AUDIÊNCIA PÚBLICA – 18/09/2018

JAN BITOUN (PROFESSOR APOSENTADO GEOGRAFIA/UFPE – REDE OBSERVATÓRIO DAS METRÓPOLES)

QUESTÃO CENTRAL

Figura 35: Zonas de Ambiente Natural (ZAN) e temperatura da superfície do Recife, em setembro de 2010

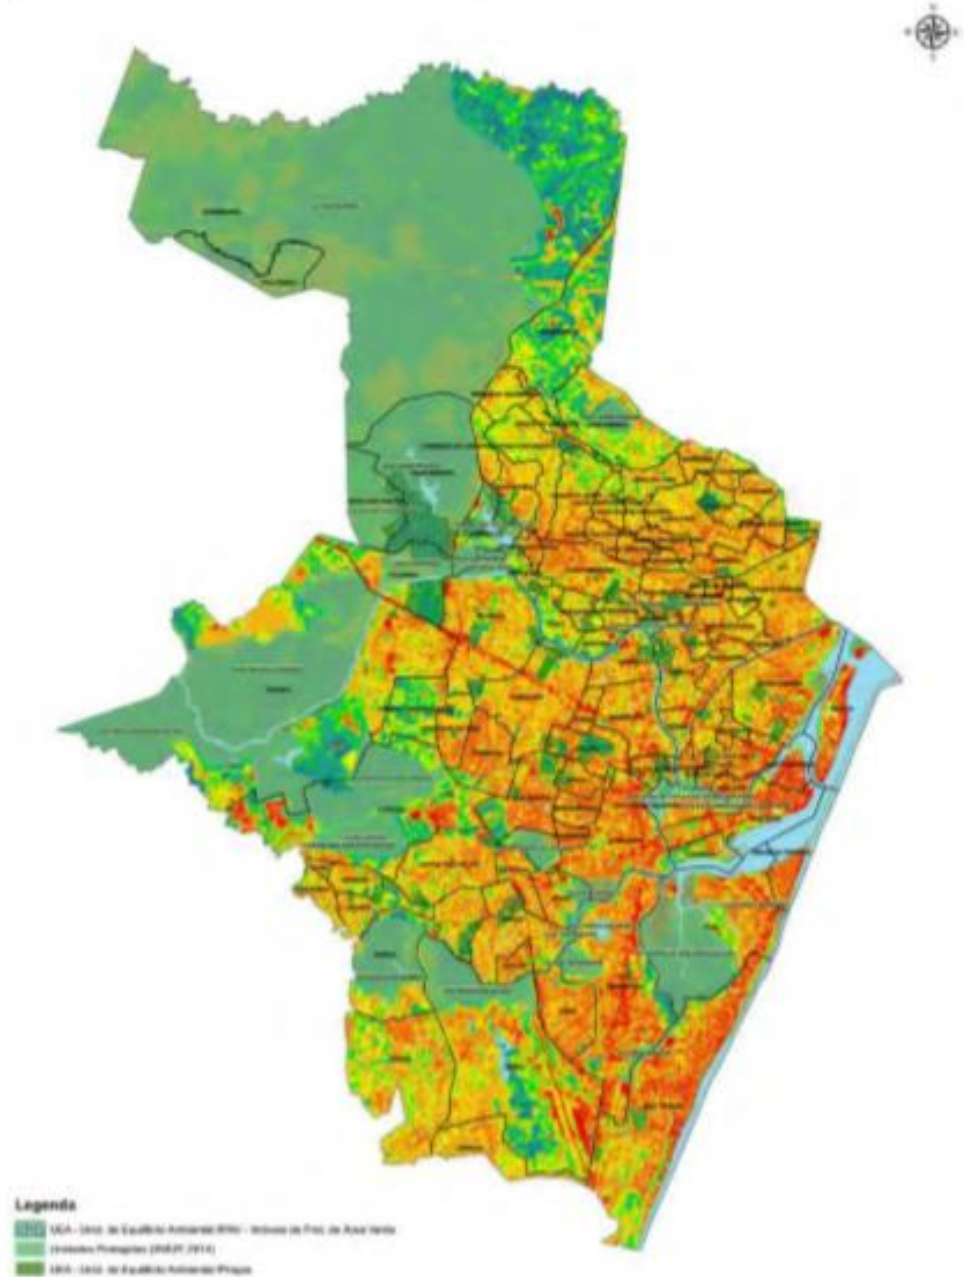
Figura 25 presente no diagnóstico mas não no caderno de mapas nem nas matrizes de integração

Proposta para GTPOT - ICPS /Diagonal – JW Urbana apresentar ampliações da Fig. 25 em Santo Amaro, Pina, Imbiribeira, Prado, Cordeiro, Várzea, Torreão, Campo Grande

MAPA DA CARGA CONTAMINANTE

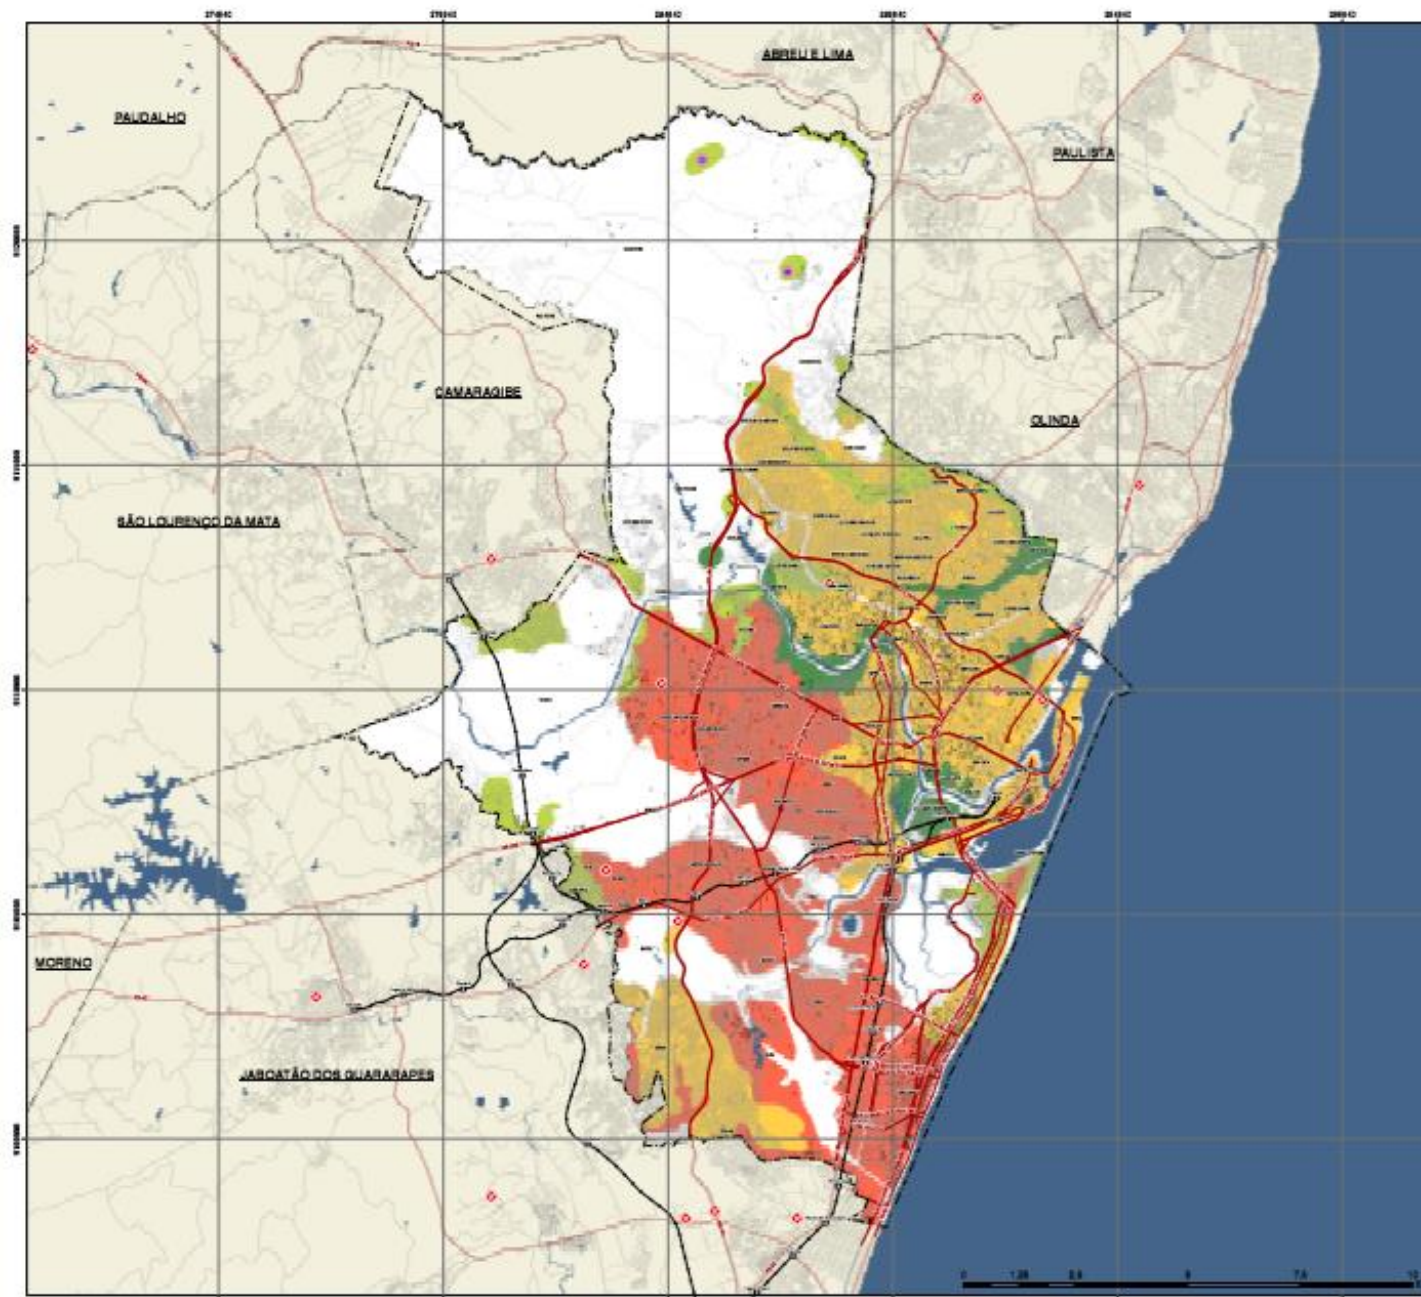
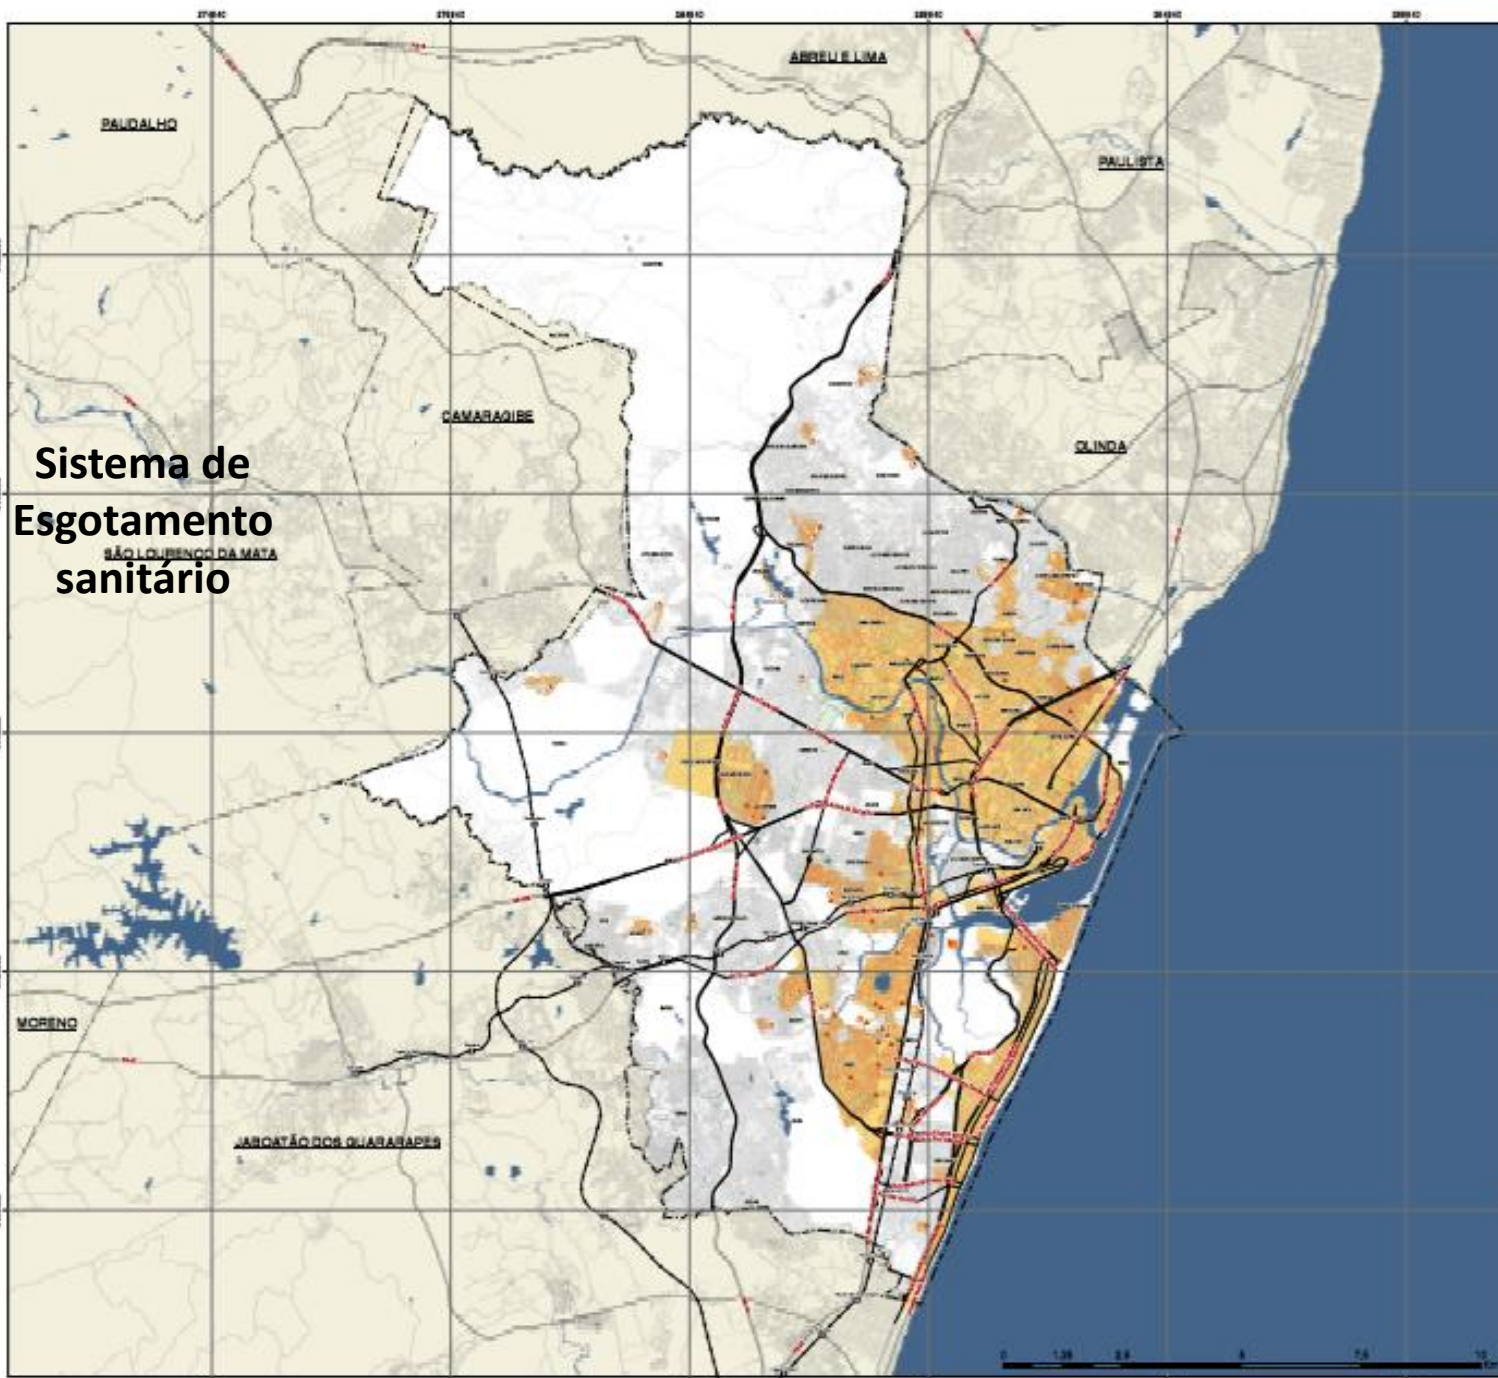
MAPA DA CARGA CONTAMINANTE, no Caderno de mapas, ausente no Diagnóstico e nas Matrizes de integração

Em vermelho : **máximo risco de contaminação**
(Boa Viagem, Setúbal, Imbiribeira, de Areias a Tejió, de Afogados à Várzea)

Em amarelo: **alto risco de contaminação**

Sistema de Esgotamento sanitário

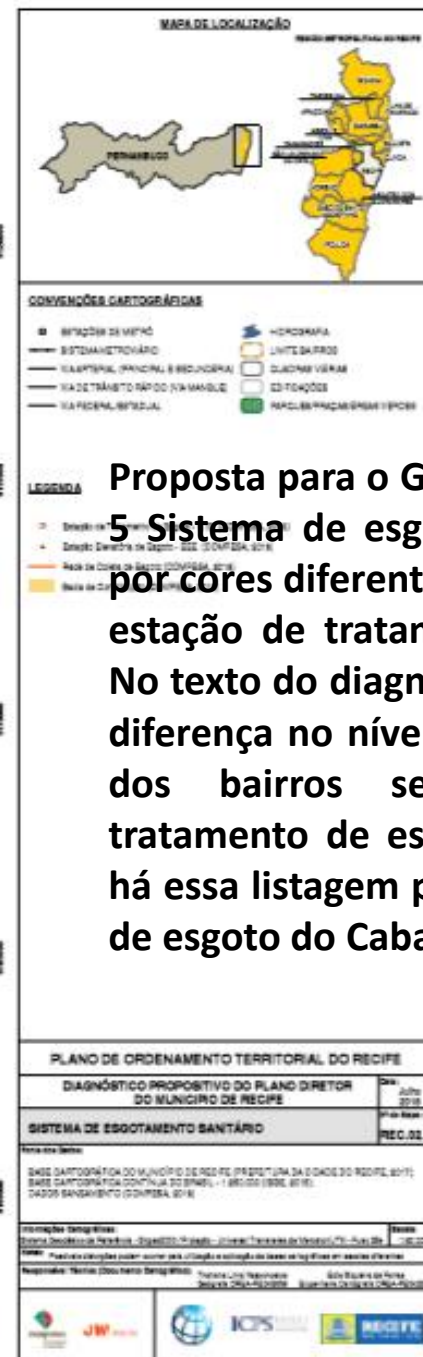
Proposta para o GTPOT/Diagonal: no mapa 02-5 Sistema de esgotamento sanitário - indicar por cores diferentes os coletores ligados a uma estação de tratamento e outros não ligados. No texto do diagnóstico em dois parágrafos há diferença no nível de informação: há listagem dos bairros servidos pela estação de tratamento de esgoto de Peixinhos, mas não há essa listagem para a estação de tratamento de esgoto do Cabanga! (p.316).
